DECRETO 340 DE 2012

por el cual se modifica parcialmente el Reglamento de Construcciones Sismorresistentes NSR-10

**COMISIÓN ASESORA PERMANENTE DEL
RÉGIMEN DE CONSTRUCCIONES SISMO
RESISTENTES**

Figura A.6.5-1 - Medición de la separación sísmica (vista en elevación)

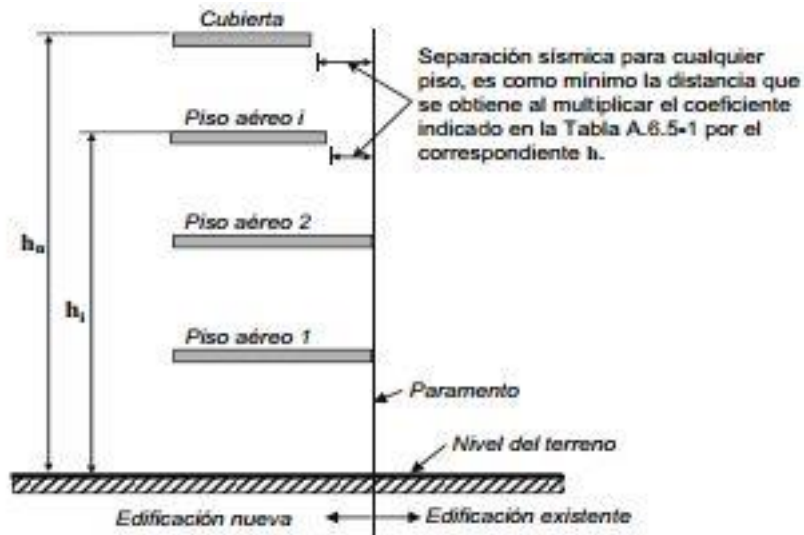
(c) Las edificaciones con uno o dos pisos aéreos en la colindancia no requieren separación sísmica (véase también la Tabla A.6.5-1). Esto aplica para el caso de edificaciones de plataforma y torre, donde la plataforma en la colindancia no tiene más de dos o tres pisos y la fachada de la torre a partir del tercer piso, o el cuarto piso cuando lo permita la Tabla A.6.5-1, está separada de la colindancia en una distancia mayor o igual a la exigida por esta sección A.6.5.2.3. Véase la Figura A.6.5-1.

La Figura A.6.5-1 debe quedar así:
